GIUNTA REGIONALE DEL LAZIO

DELIBERAZIONE N. - 452 -

Integrazione, modifica e precisazione della Deliberazione Giunta Regionale n. 211 del 22 febbraio 2002.

Elenco dei corsi d'acqua oggetto di adeguamenti della ricognizione di cui alla DGR 211/2002 e 861/2002

Comune
di **SAN CESAREO**
Rettifica
del corso d'acqua:
Fosso di Riserano
id_ri: c058_0230
Fosso di Gozzano
o della Zinna e Pallavicino
id_ri: c058_0229

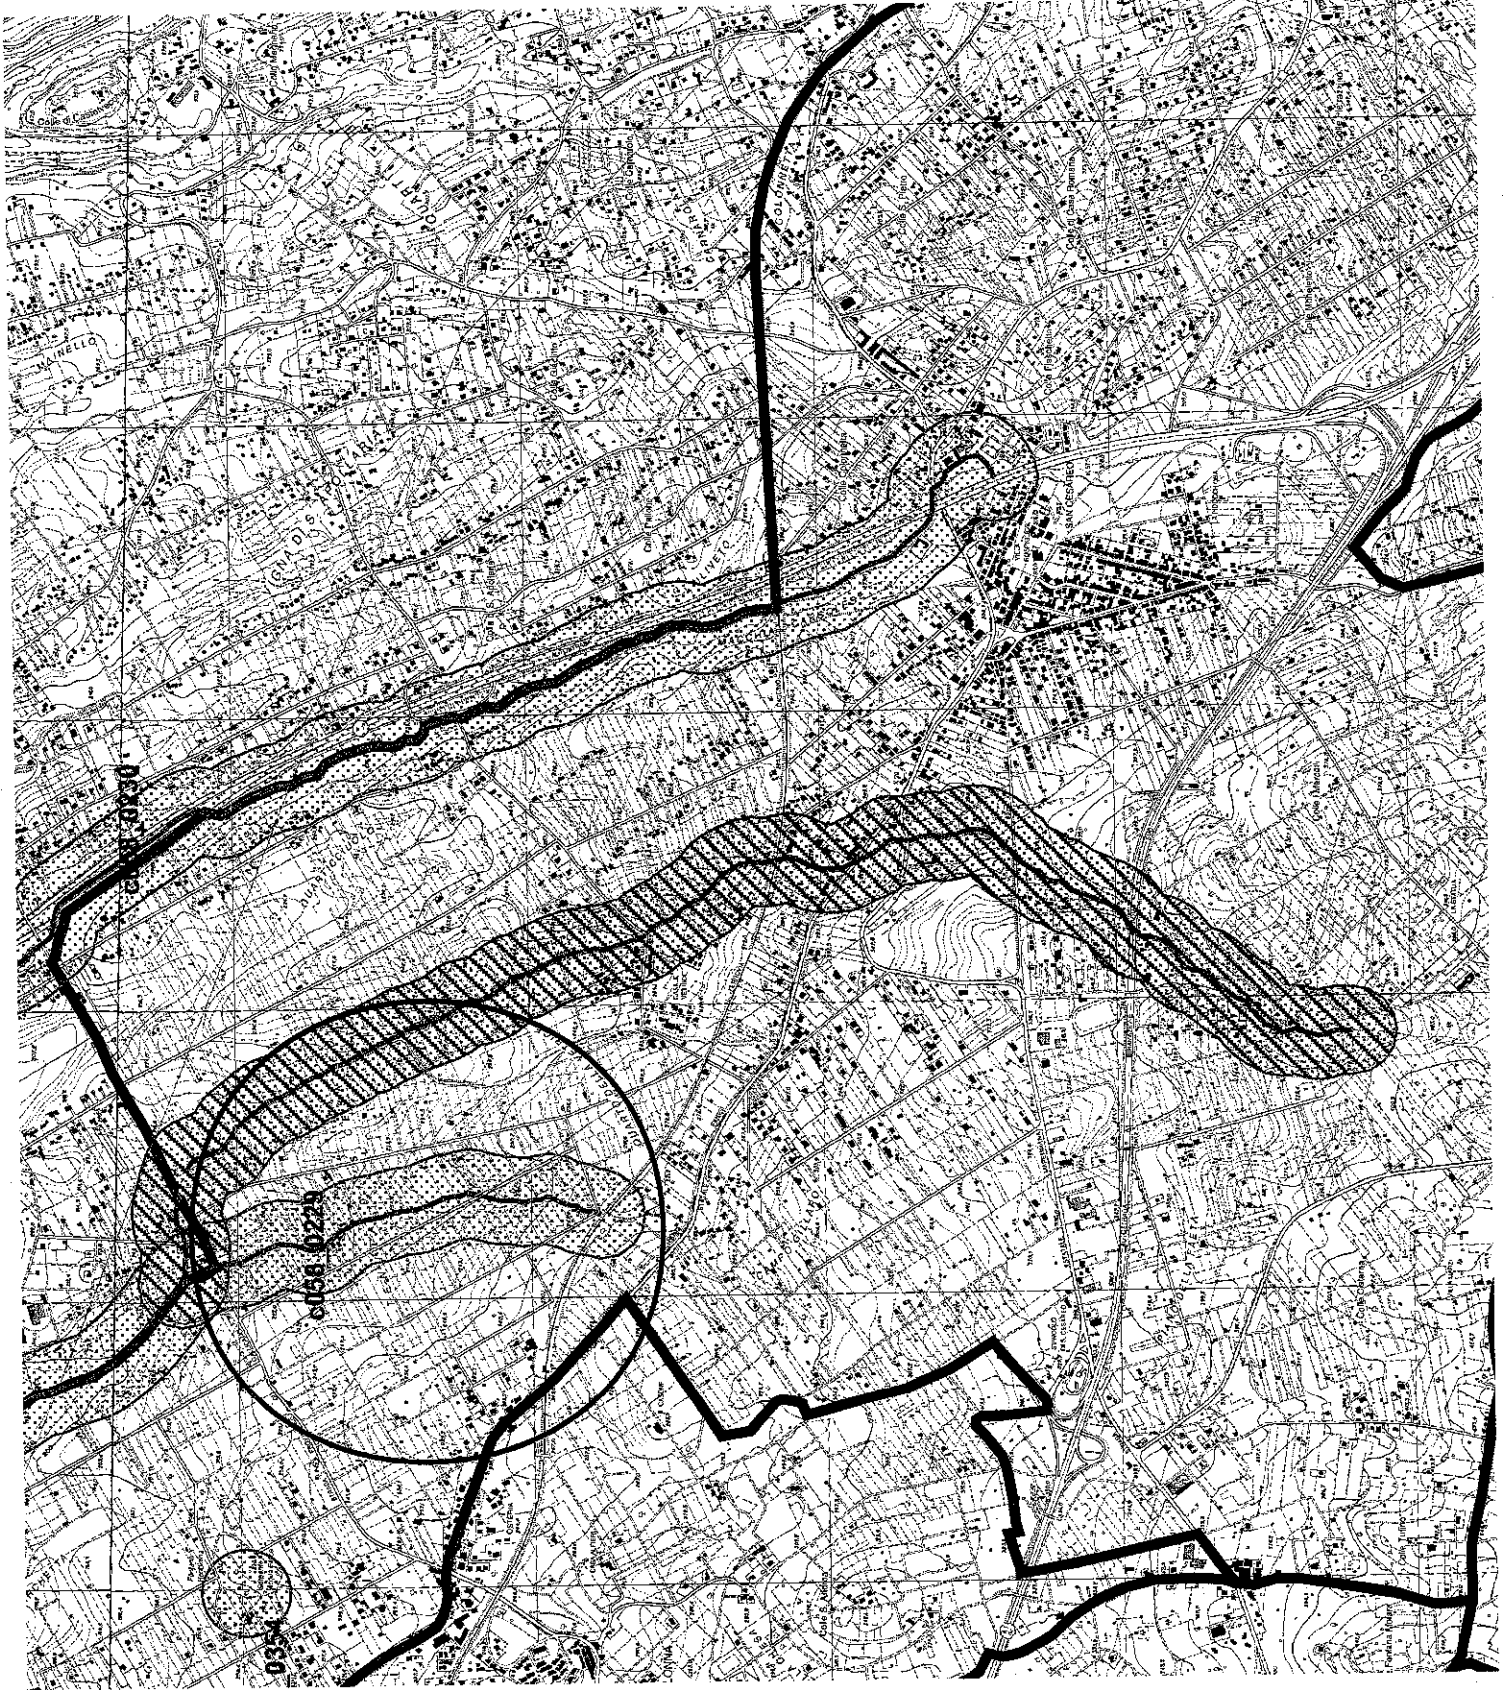
-  Fascia di rispetto
-  limiti comunali
-  precedente individuazione tratto eliminato
-  nuova individuazione

Comune
di Zagarolo

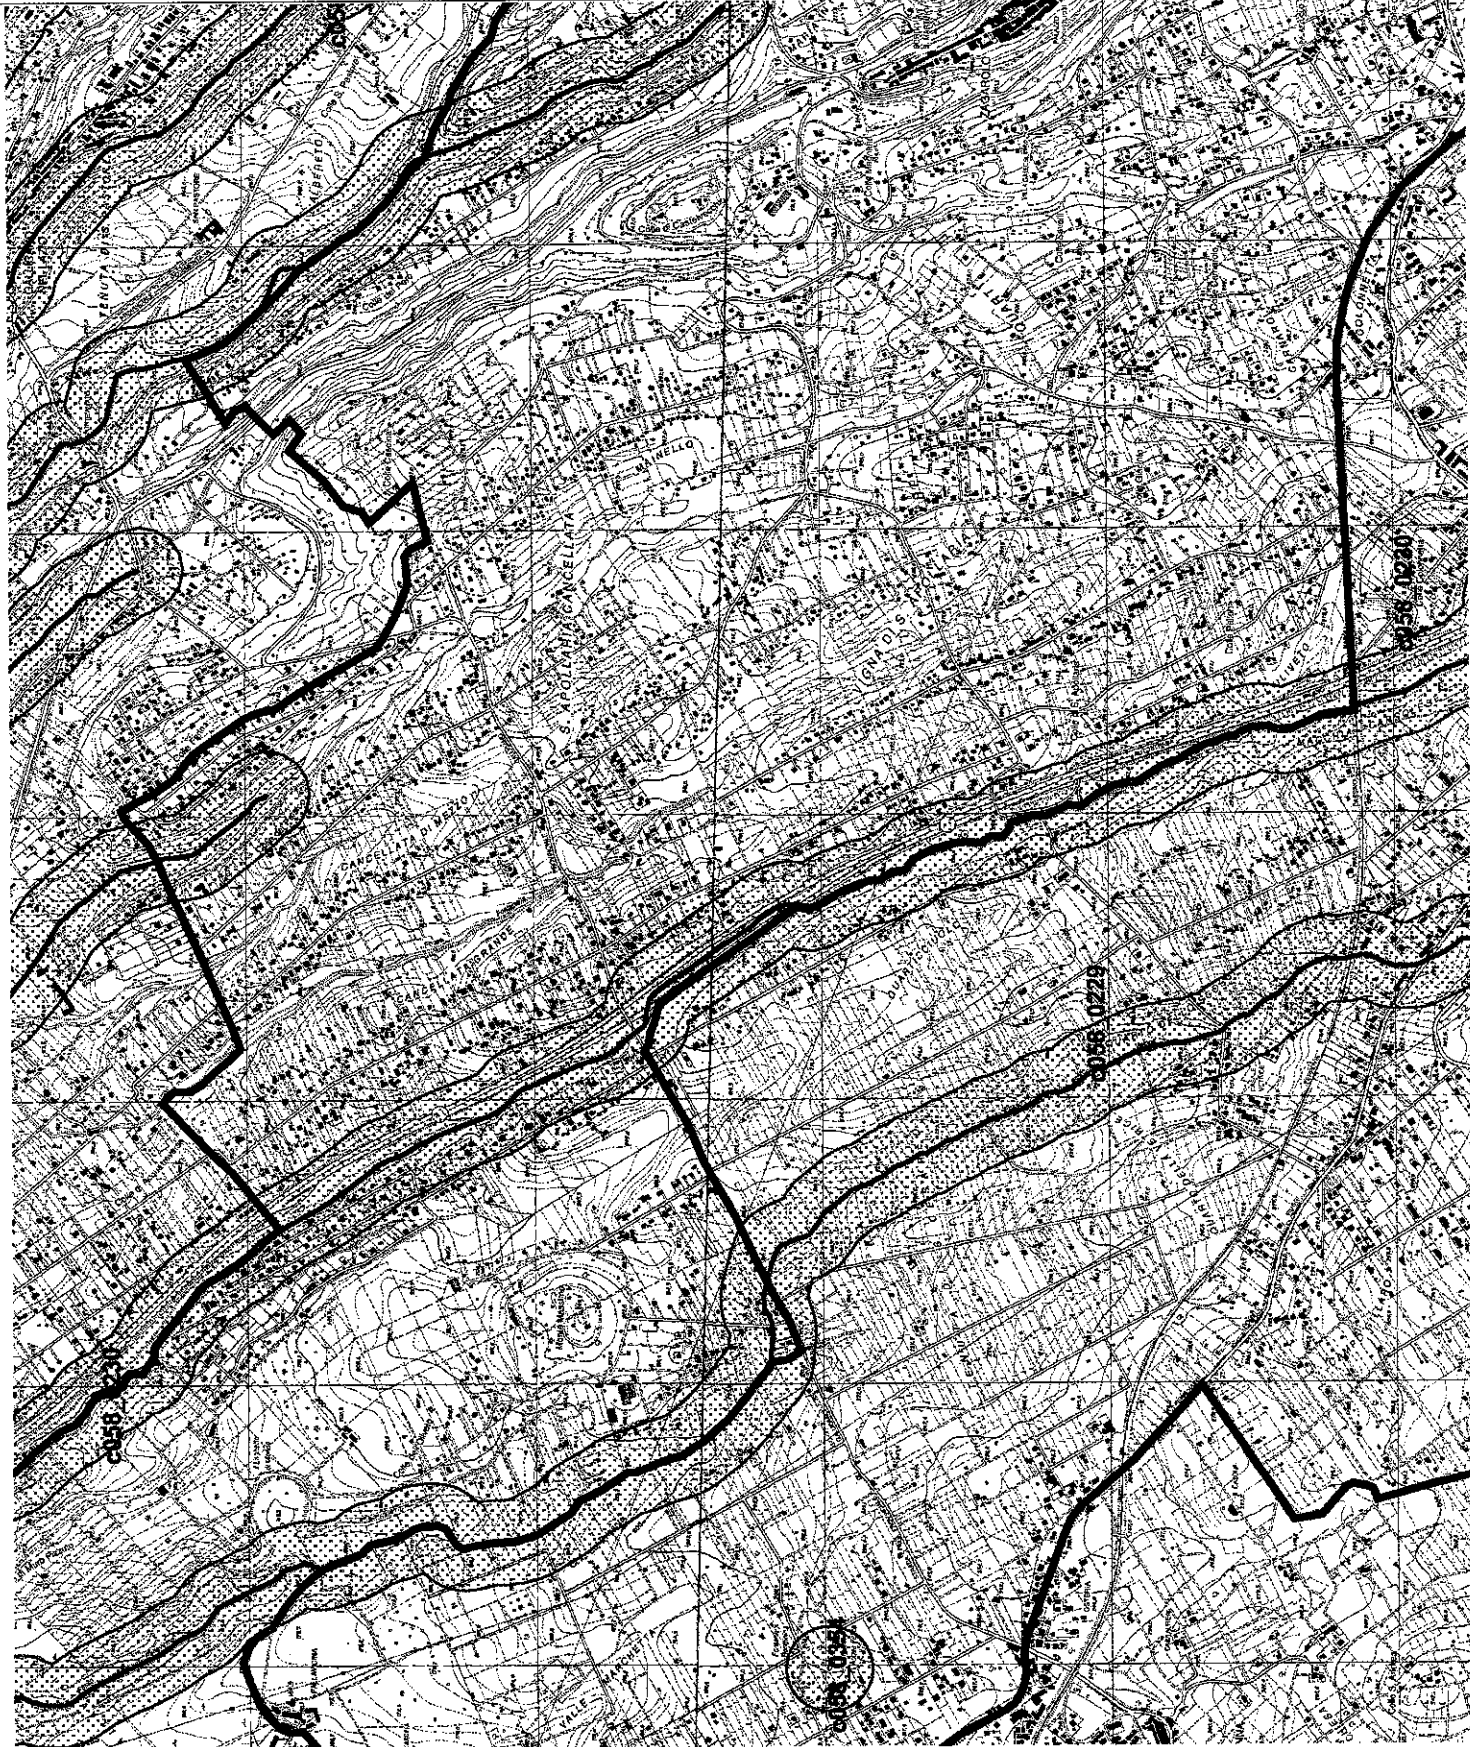
Rettifica
dei corsi d'acqua:
Fosso di Gozzano
id_ri: c058_0229
Fosso di Riserano
id_ri: c057_0230

Comuni
di CASTEL GANDOLFO
e ALBANO LAZIALE

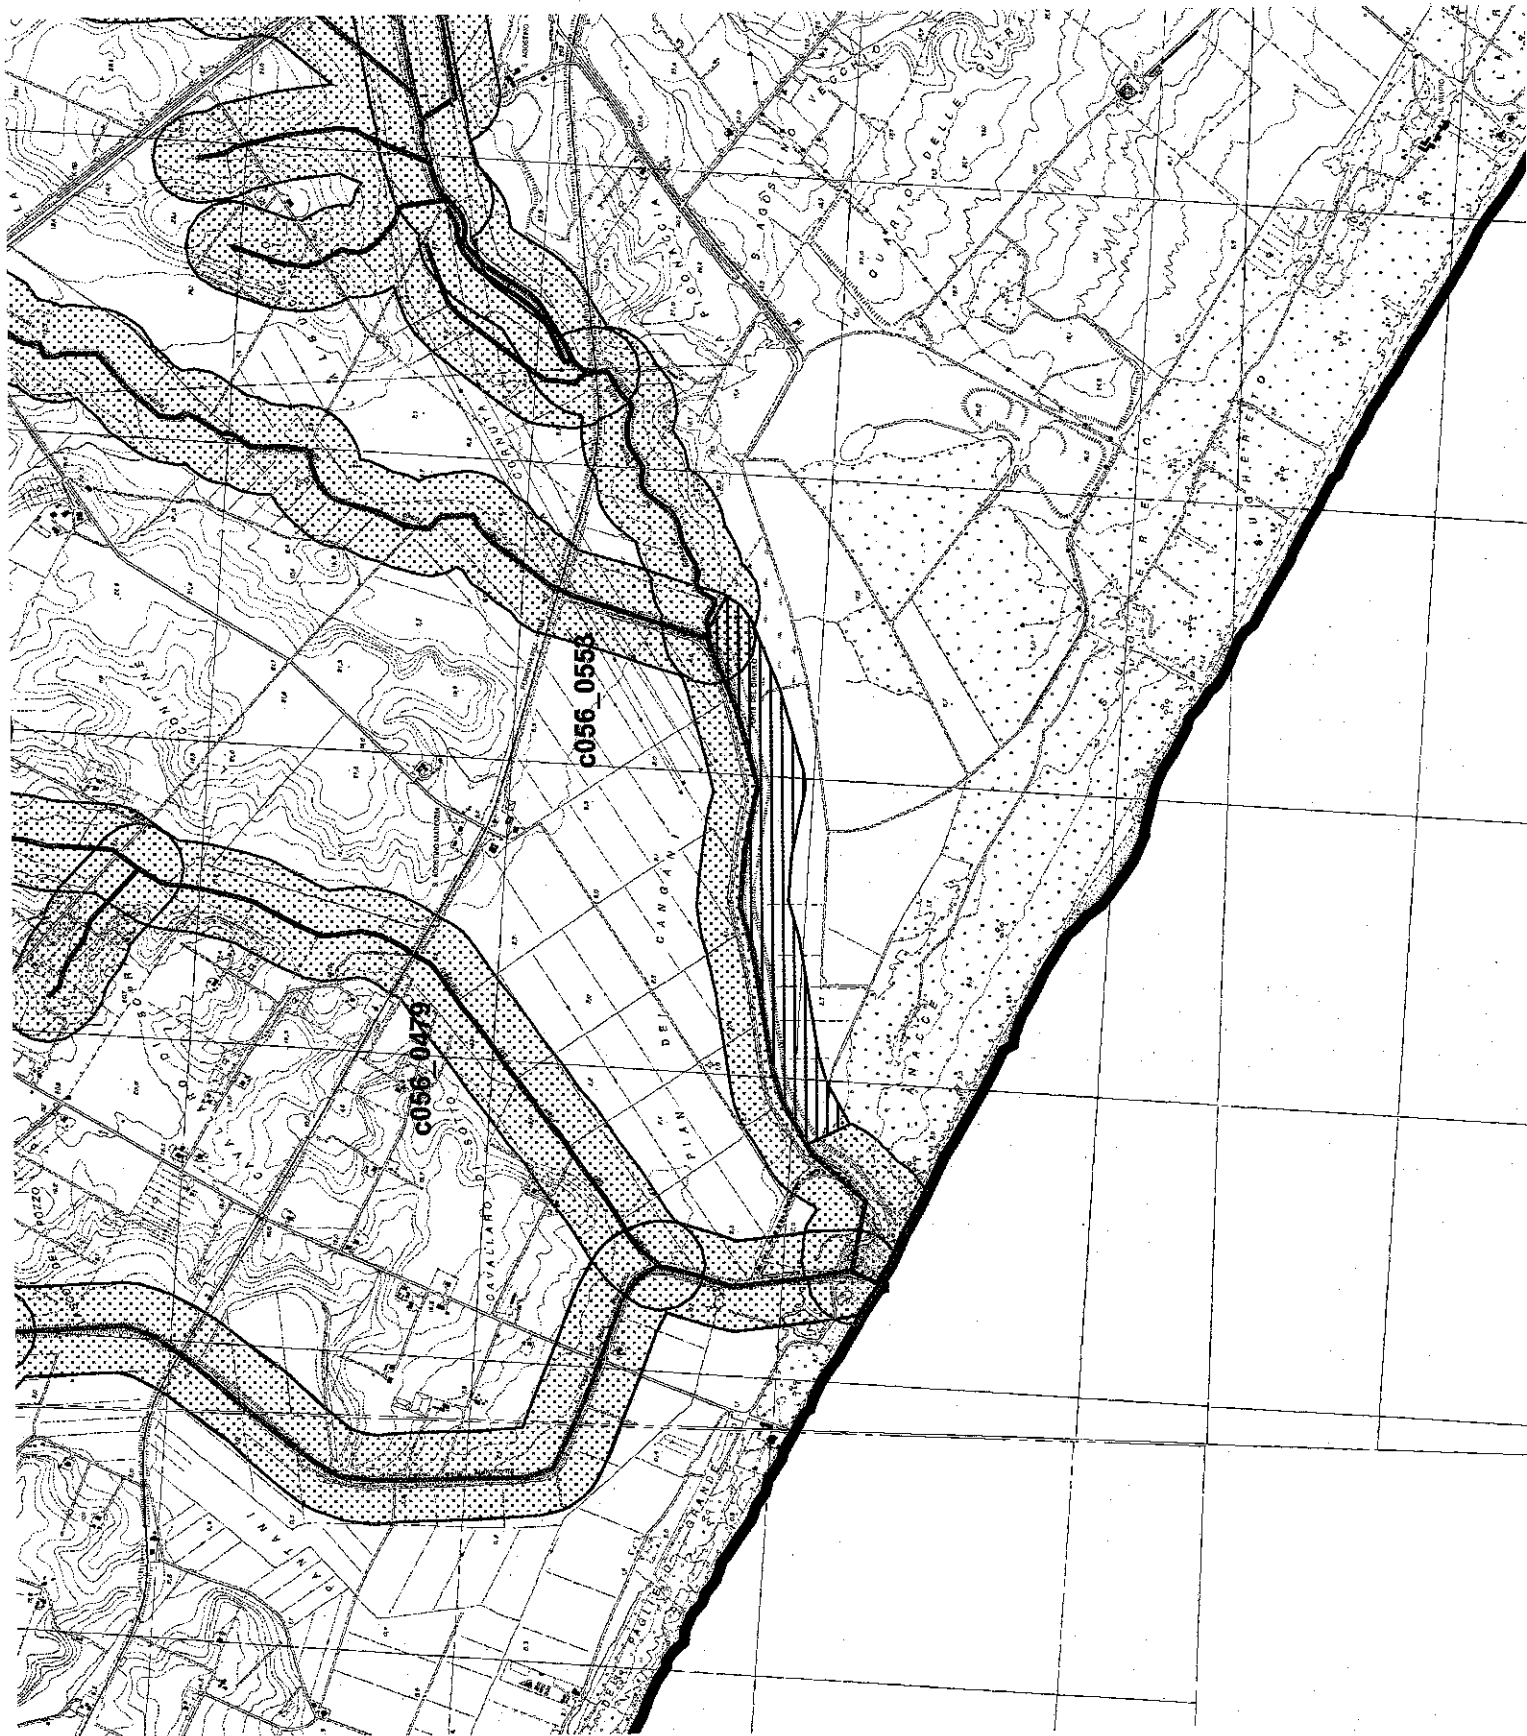
VISTO, a tale riguardo, la nota di Castel Gandolfo riguardante il tratto interrato dell'Emissario del Lago di Albano id. reg. c058_ 247 nel tratto compreso fra l'incile del bacino lacustre e il punto di emergenza situato in località mole;

RITENUTO di procedere sulla base delle considerazioni sopra richiamate alla dichiarazione di irrilevanza paesaggistica del tratto suddetto sotterraneo individuato nella corrispondente planimetria;

-  Fascia di rispetto
-  limiti comunali
-  Irrilevanza paesaggistica

- b) i corsi, le sorgenti e le falde d'acqua, aventi carattere sotterraneo permanente, iscritti negli elenchi delle acque pubbliche;
 - c) i tratti dei corsi d'acqua denominati "Emissario del Lago di Albano o Castel Gandolfo", id. reg. c058_0247, sito nel Comune di Castel Gandolfo e "Fosso del Taffone", id.reg. c056_0553, sito nel Comune di Montalto di Castro come rappresentati nelle relative planimetrie, Allegato 2 parte integrante e sostanziale del presente atto;
